WERKPLAATS- BULLETIN

BETR.	PRODUKT
VERSNELINGSBAK	P
M 30-40	GROEP
	43
DATUM	NO.
Maj 1968	15

Wijziging aan het achterste lagerhuis

1. Dwarsschot.

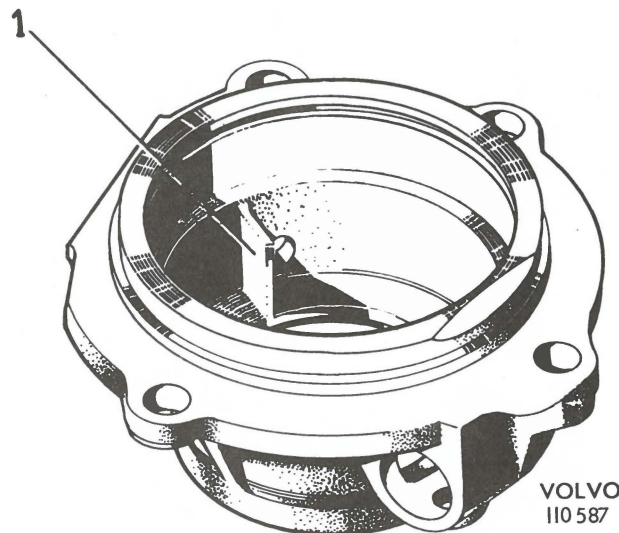
In het achterste lagerhuis is een voorziening aangebracht, waardoor oliekkage via de ontluuchtingsnippel wordt voorkomen. Het nieuwe lagerhuis is in week 10 in onze produktie ingevoerd.

De voorziening bestaat uit een dwarsschotje, dat vlak voor het gat voor de ontluuchtingsnippel is aangebracht; zie afbeelding. Het onderdeelnummer is ongewijzigd gebleven, maar teneinde het nieuwe lagerhuis van het oude te kunnen onderscheiden, wordt eerstgenoemde aangeduid met de letter "A", achter het onderdeelnummer.

Met andere woorden : het onderdeelnummer voor het nieuwe lagerhuis is : 380448-A.
